שוק תלפיות – שלב א'

בקשה לקבלת הצעות לביצוע שיפוץ, חיזוק והנגשת מבנה שוק תלפיות, סירקין 35, חיפה – מכרז מספר 01.2022

הודעה לקבלנים מספר 1

פרט גיאופלסט

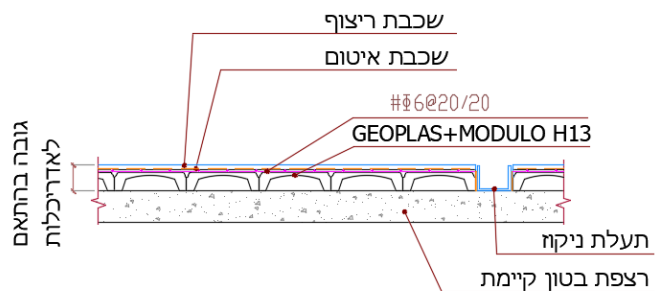
1. שאלה: אבקש פרט ביצוע עבור סעיף 02.085.0300 ?
תשובה: פרט עקרוני מופיע בתכנית 1746-S-MT-P2-002 – יש לאשר פרט וגובה סופי מול אדריכל, לאחר פירוק רצפות. הביצוע בהתאם למפרט המוצר (גיאופלסט \ גלובל נובוטק \ שווה ערך מאושר).
